Examen par l'IRSN des niveaux d'aléa sismique proposés par EDF pour le Noyau Dur

D. Baumont
PRP-DGE/SCAN/BERSSIN

Les enjeux de sûreté des réacteurs suite à l'accident
de Fukushima - ANCCLI
19 juin 2013

Exemple pour le site de Civaux

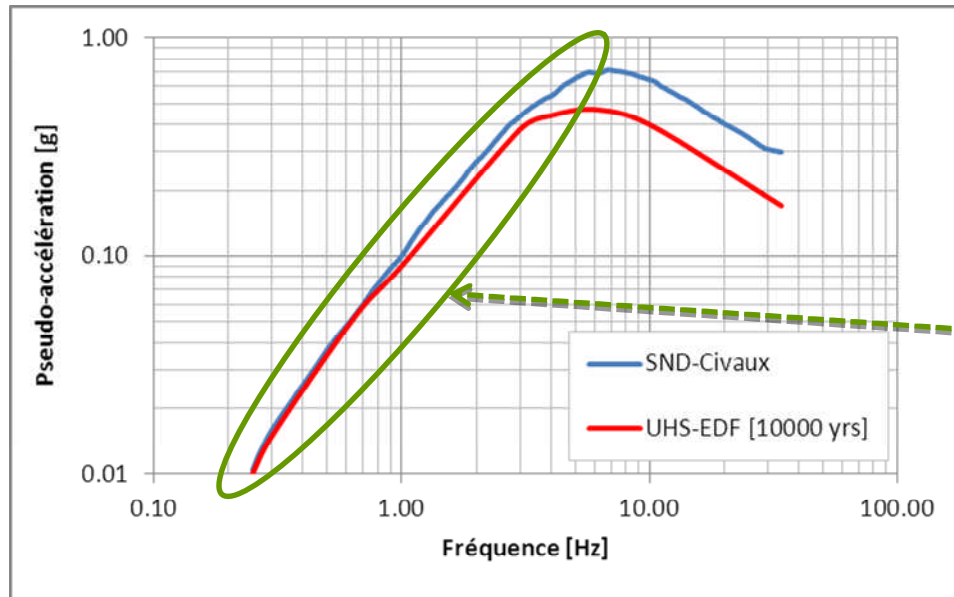
SND/UHS-EDF [10 000 ans] < 1.5

Spectre SND proposé par EDF n'est pas acceptable < 6 Hz

Exemple pour le site de St Alban

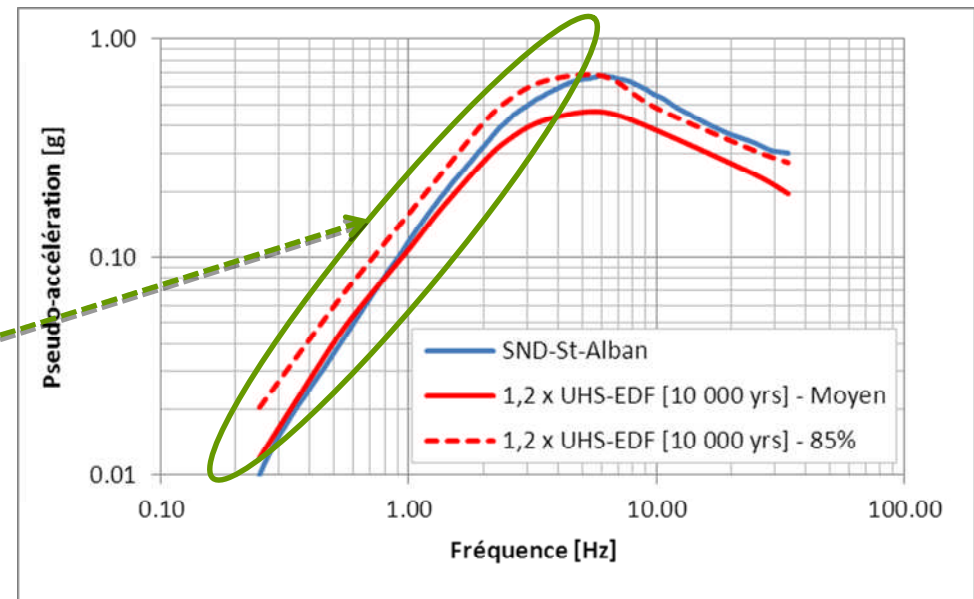
EDF => Majoration de 1,2 du spectre UHS pour tenir compte des effets de site

SND/1,2 x UHS-EDF [10 000 ans] < 1.5

Spectre SND proposé par EDF n'est pas acceptable < 5-7 Hz

Analyse de la proposition EDF au regard PSHA (10 000 ans)

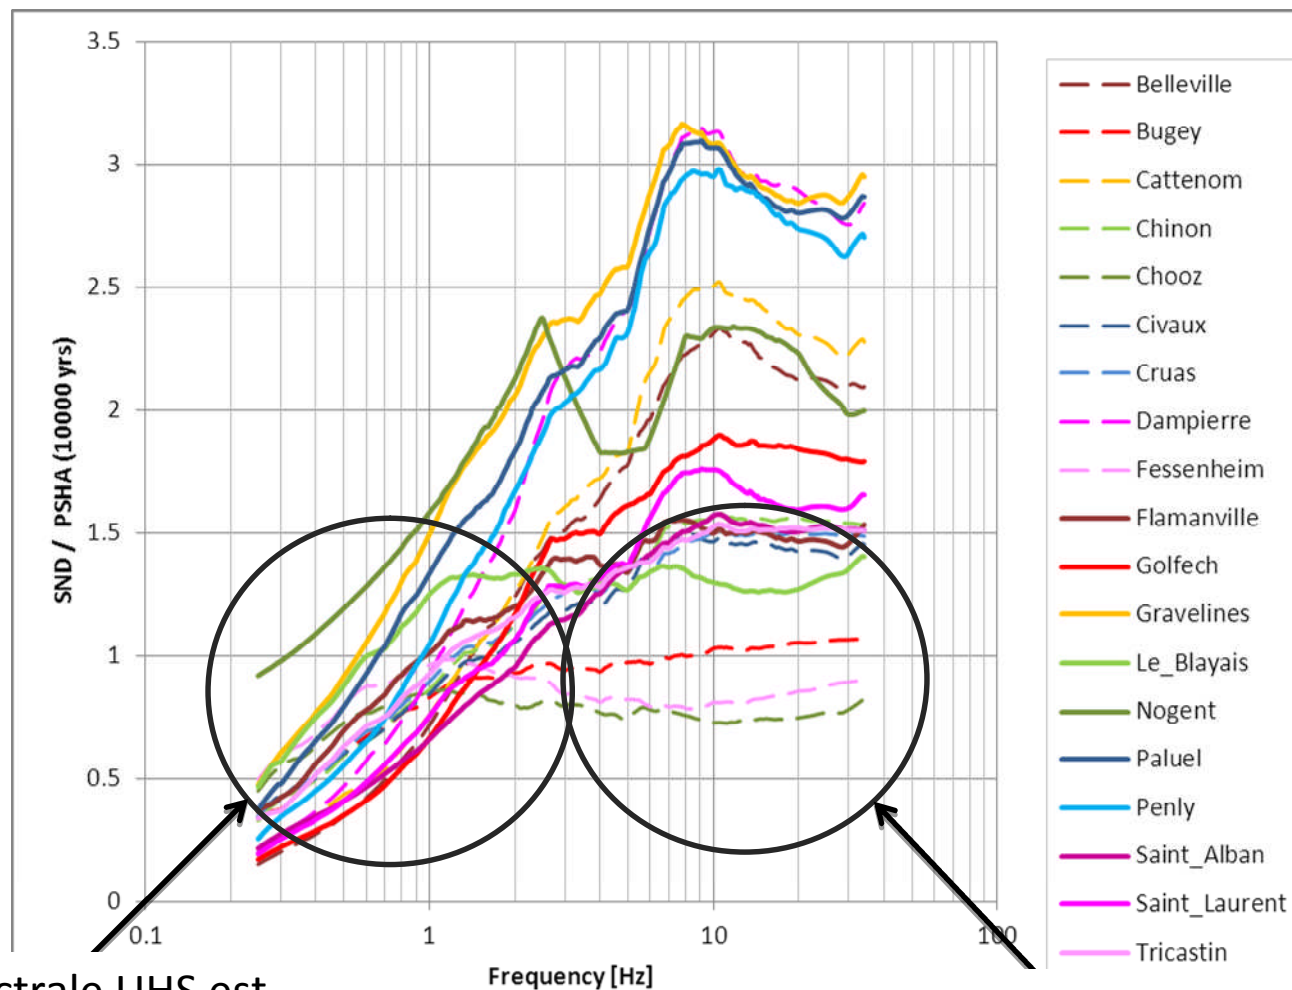
Forme spectrale UHS est plus riche à basse fréquence que celle des SND

Les SND de certains sites ne dépassent pas de manière significative une cible à 10 000 ans selon les calculs IRSN

Analyse de la proposition EDF vis-à-vis de scénarios « extrêmes » - PGA

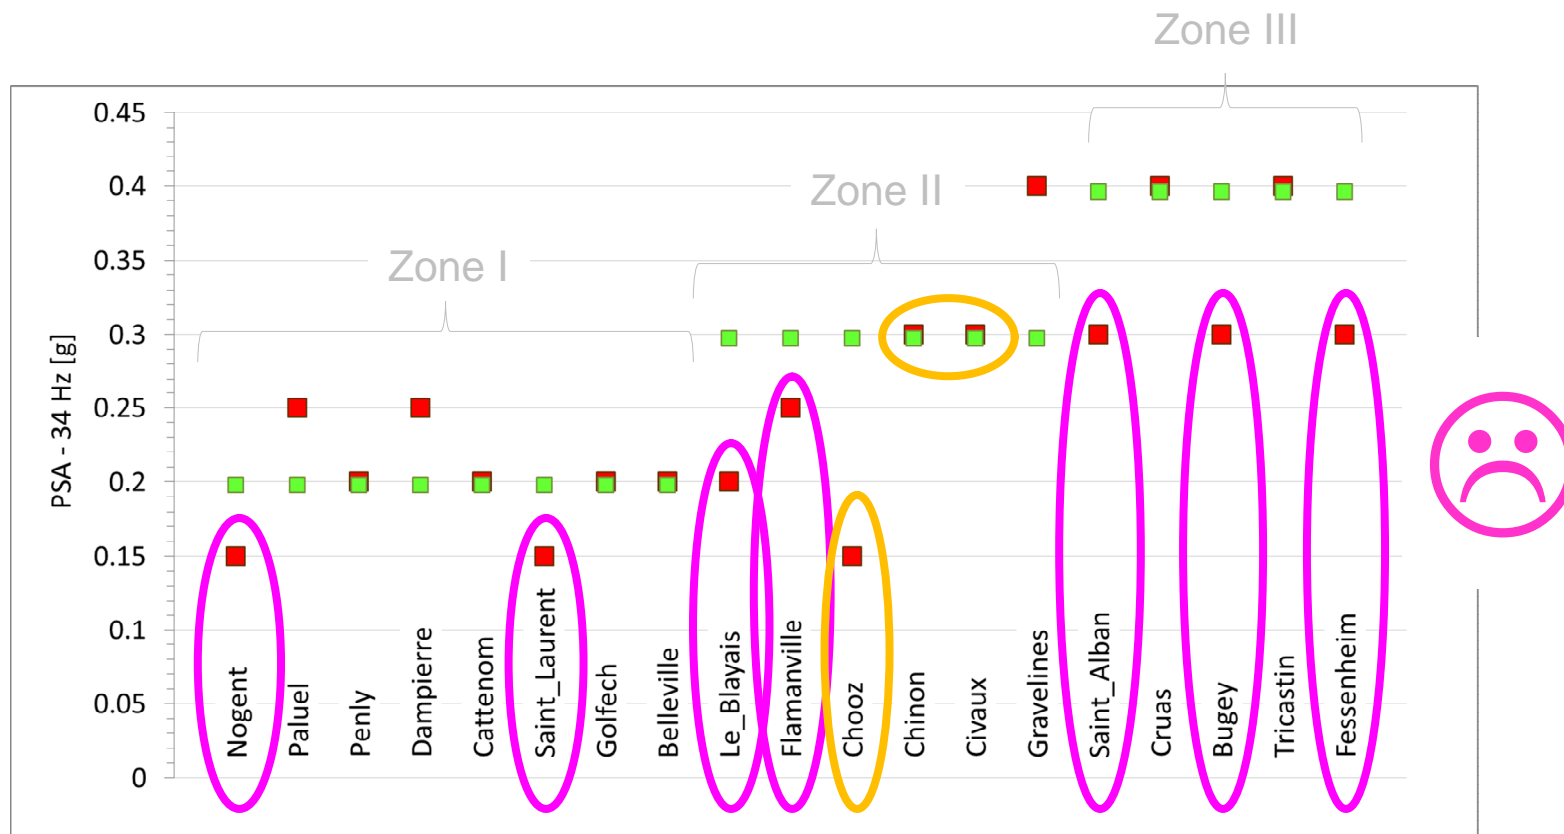
-  PGA SND - EDF
-  PGA médian par zone de sismicité - IRSN
